LAVORI DI REALIZZAZIONE INNESTO S.P. n.
204 LUNGOTENNA e S.P. n. 239 ex S.S. 210
FERMANA - FALERIENSE
collegamento strada del Ferro

STUDIO SUGLI ASPETTI AMBIENTALI E PAESAGGISTICI

INTEGRAZIONE E CHIARIMENTI ALLA CDS DEL 6.5.2013

RELAZIONE TECNICA INTEGRATIVA

RAFFRONTO TRA TRACCIATO DI PROGETTO E SCHEMA DI TRACCIATO CON ADEGUAMENTO DELLA VIABILITA' ESISTENTE

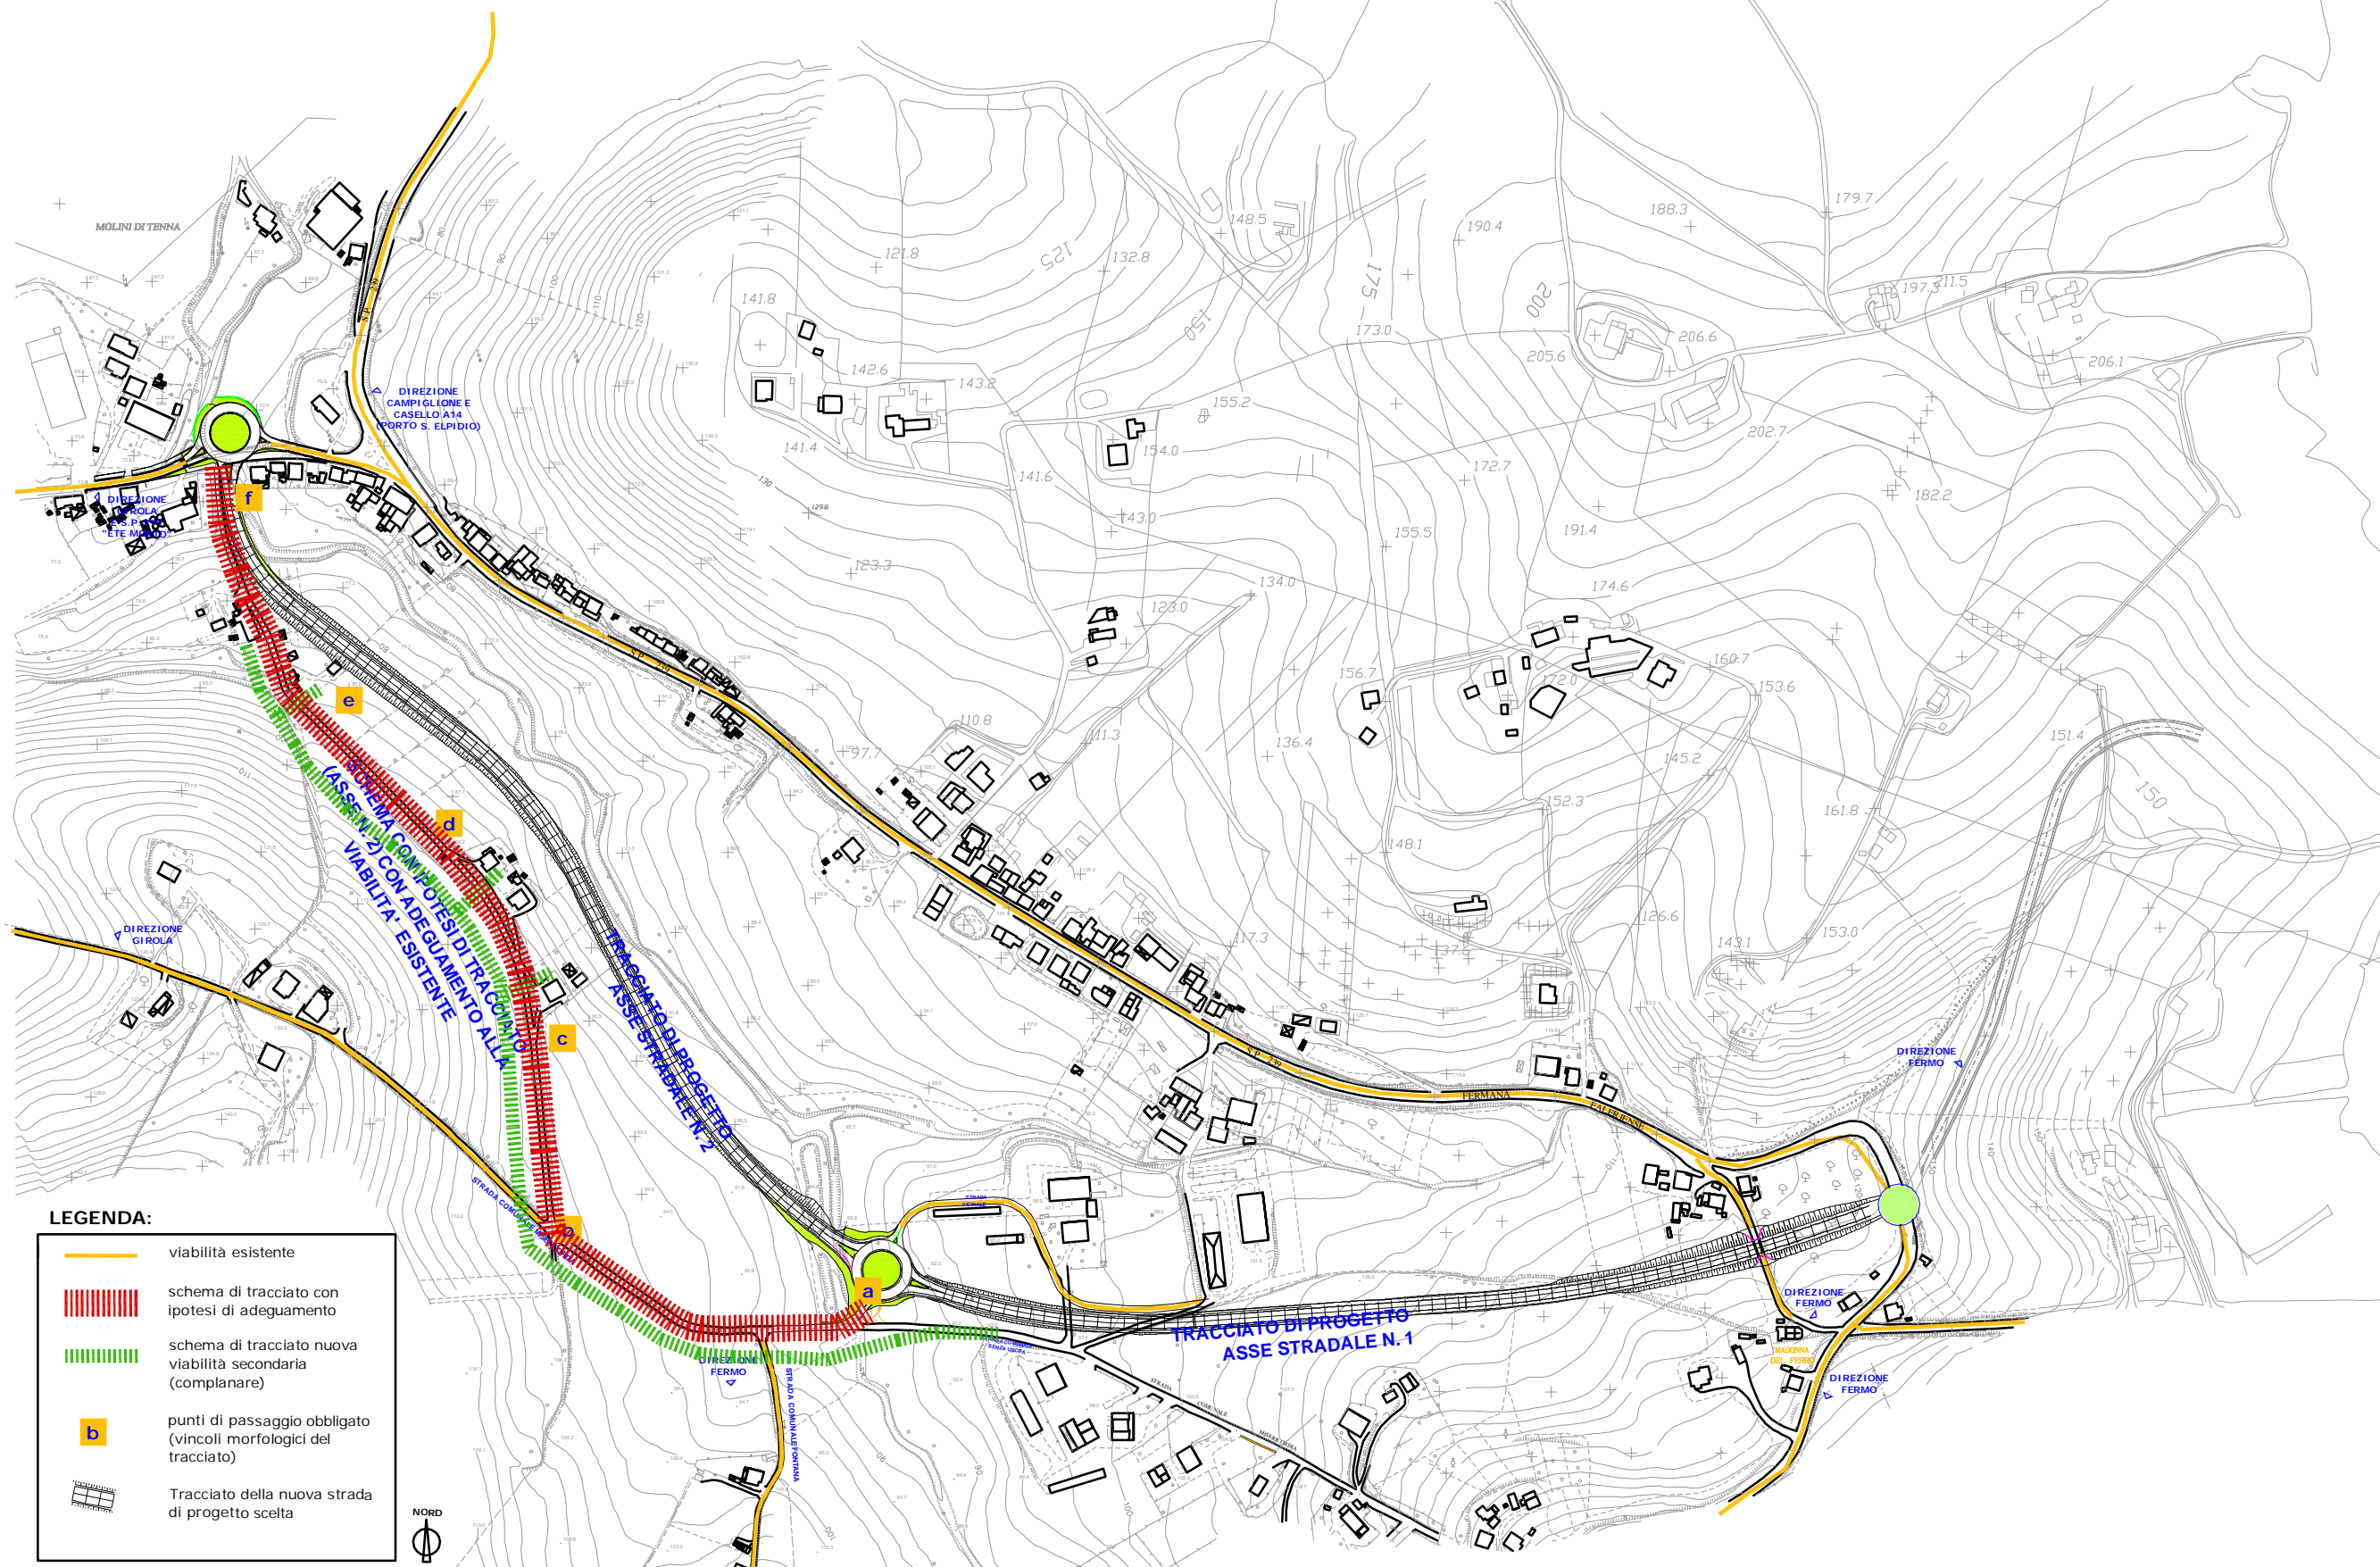
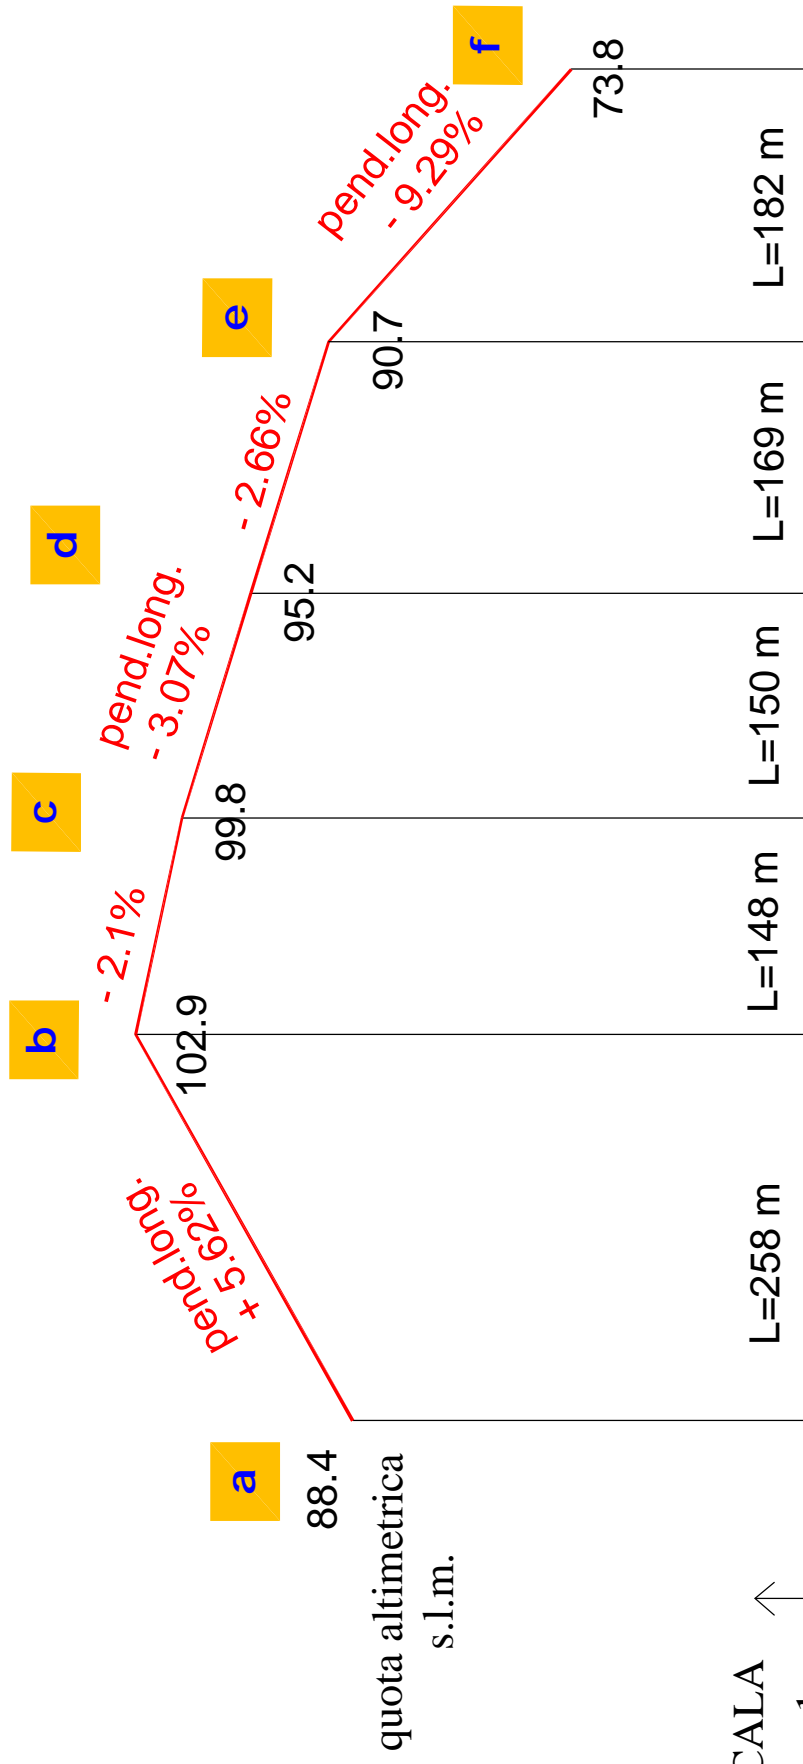
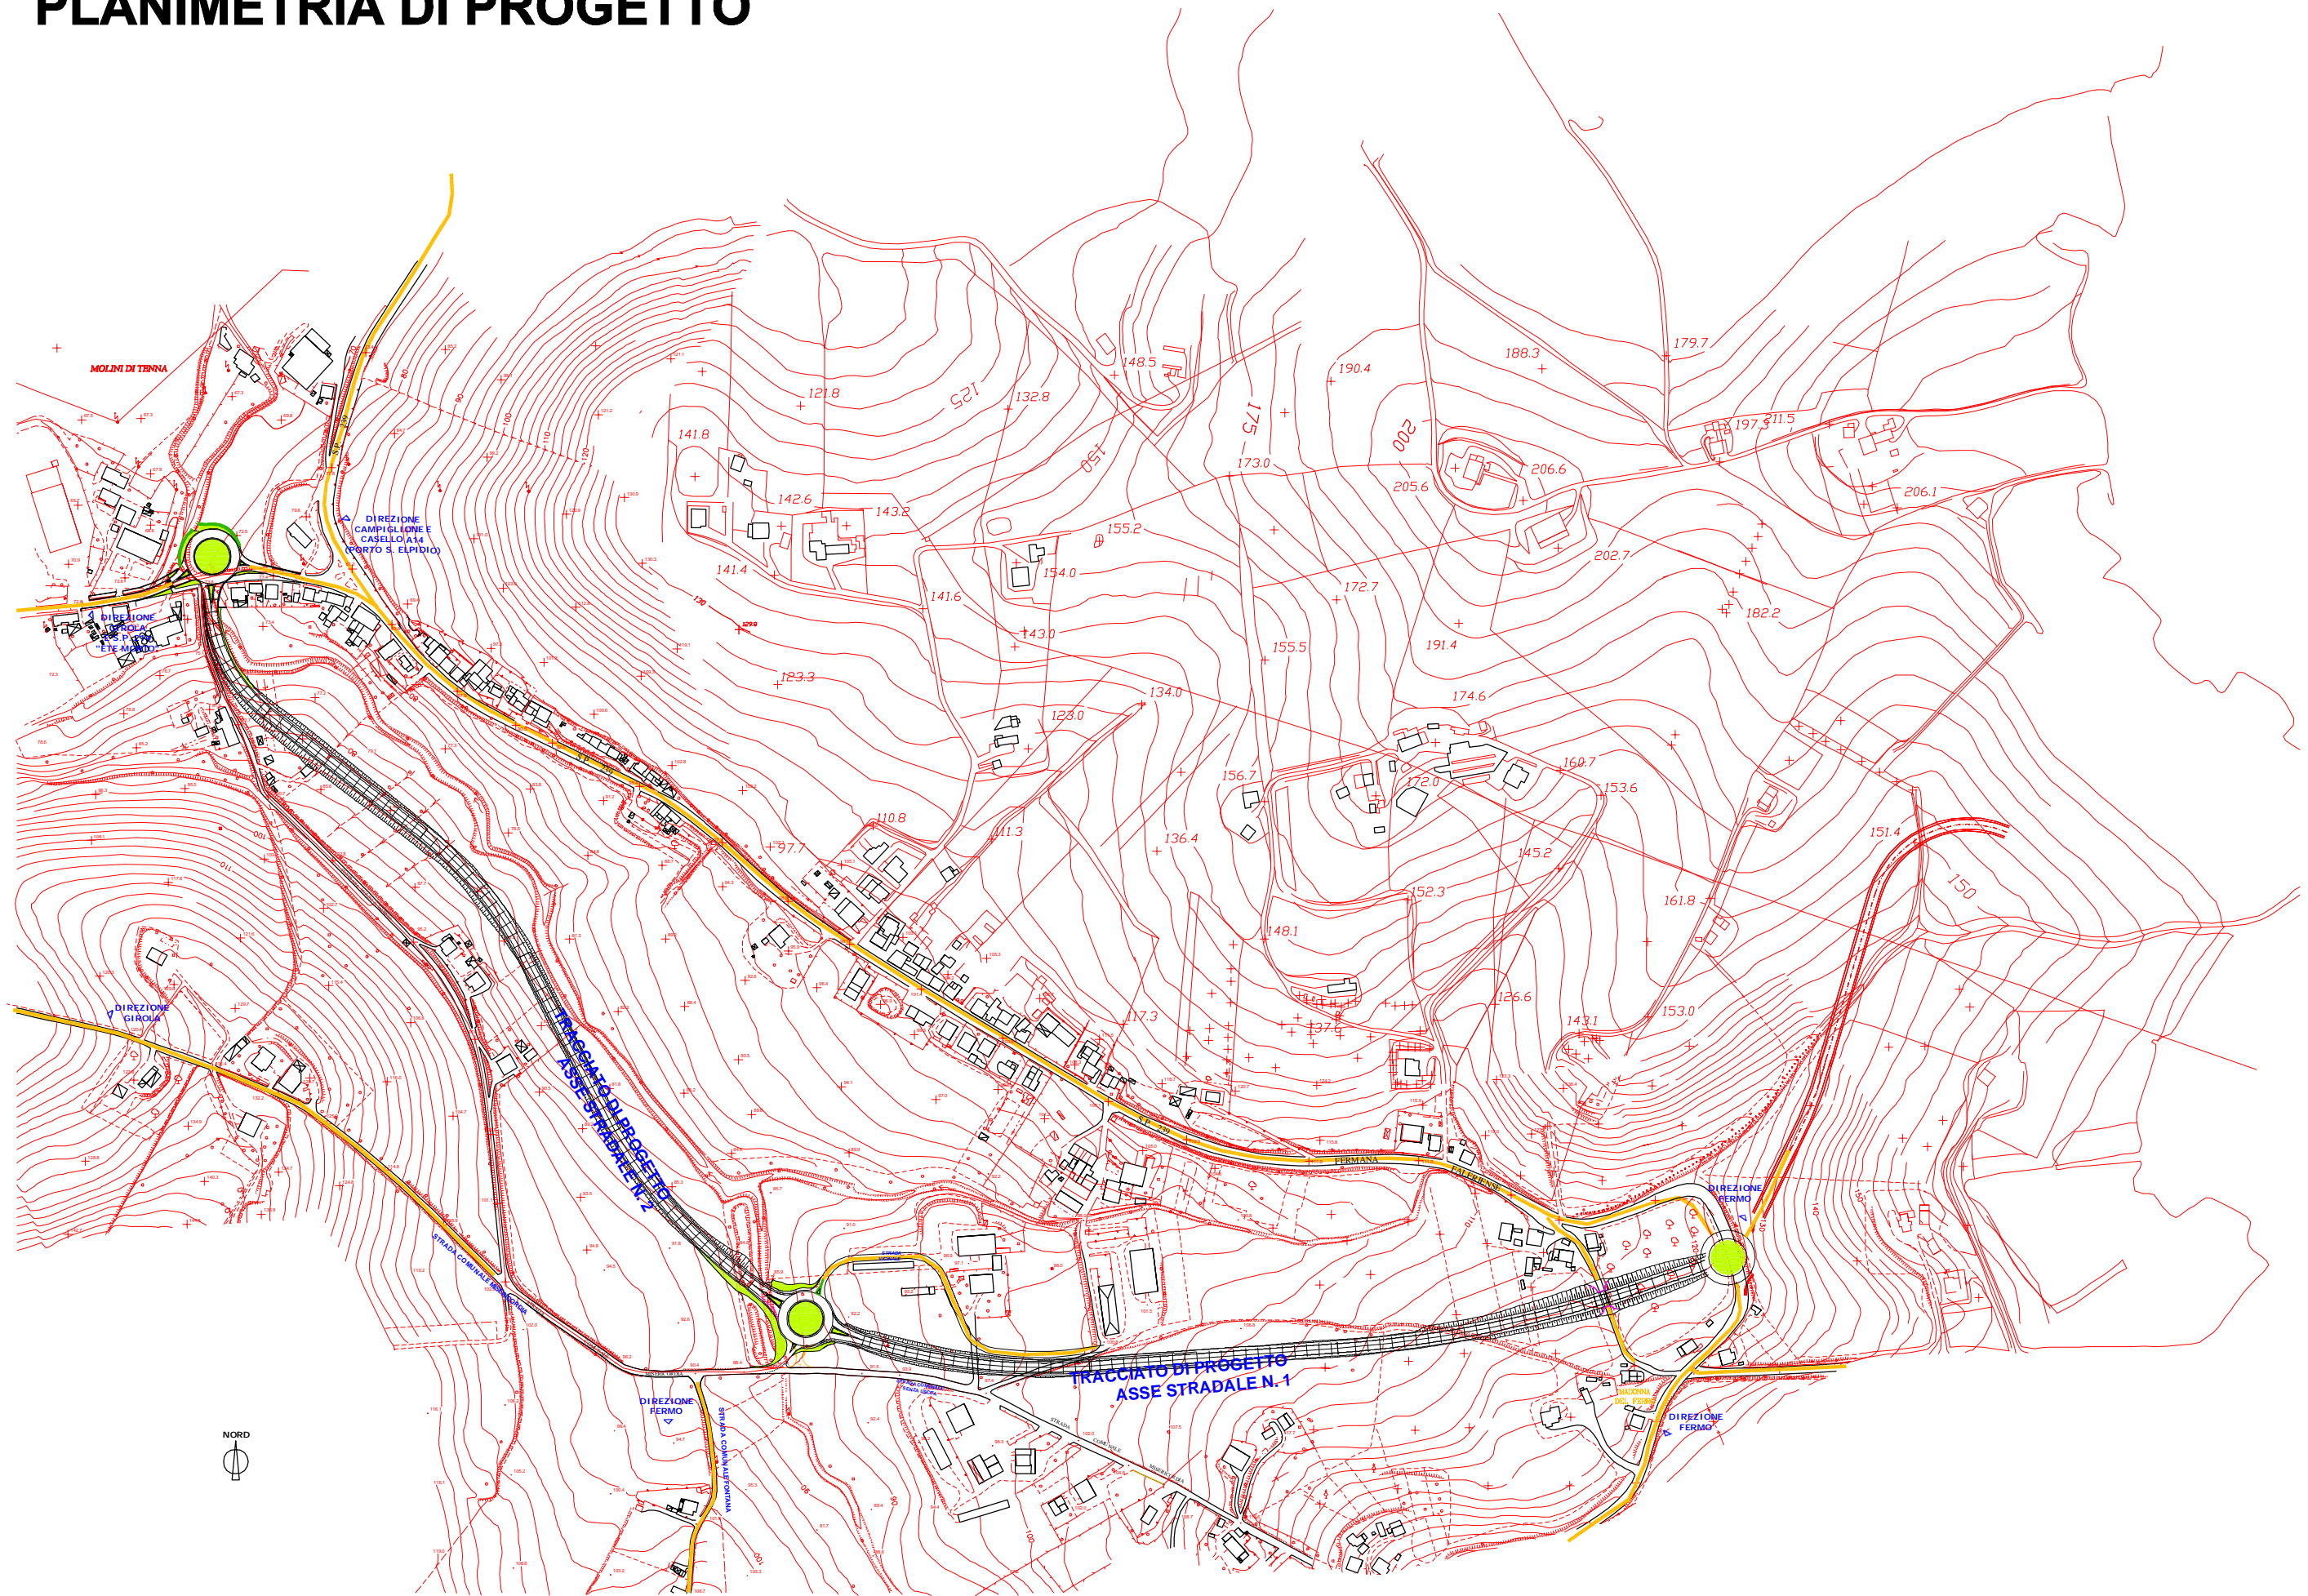
Un ulteriore approfondimento e riflessione invece merita il tratto di strada comunale "Misericordia" che corre parallelo al tracciato di progetto *asse stradale n. 2*.

La suddetta strada comunale "Misericordia" nel *tratto a-b-c-d-e-f* è caratterizzata da una larghezza trasversale di massimo 4,00 metri e da elevate pendenze in particolare nell'ultimo tratto di valle (*tratto e-f*), in prossimità del raccordo alla strada provinciale S.P. n. 157 – Girola ove si rilevano pendenze longitudinali del 9,30% circa.

L'intero tratto di strada esistente oggetto dell'eventuale adeguamento è caratterizzato inoltre dalla presenza di abitazioni e edifici costruiti a ridosso della strada stessa (*tratto c-d-e-f*) che non permette di modificare l'andamento plano-altimetrico del tracciato.

Così come sopra evidenziato la strada comunale esistente, in particolare nel *tratto e-f*, ha una pendenza minima longitudinale che è superiore al 9,30 % e - l'impossibilità di modificare il tracciato in modo significativo - comporta il necessario mantenimento di tale pendenza. Il D.M. 5/11/2001 prevede per la strada in progetto (con una carreggiata di tipo C1) una pendenza massima di progetto pari al 7,00 % e pertanto in tale *tratto e-f* non si rispetterebbero i parametri normativi, con una conseguente qualità dell'infrastruttura non coerente con la funzione richiesta. Infatti nella programmazione provinciale la strada in progetto costituisce una infrastruttura di grande comunicazione finalizzata a ricevere il traffico di medio-lunga percorrenza.

Per le motivazioni tecnico-economiche sopra esposte, si ritiene di escludere l'ipotesi di *adeguamenti, anche parziali della viabilità secondaria esistente in zona*.
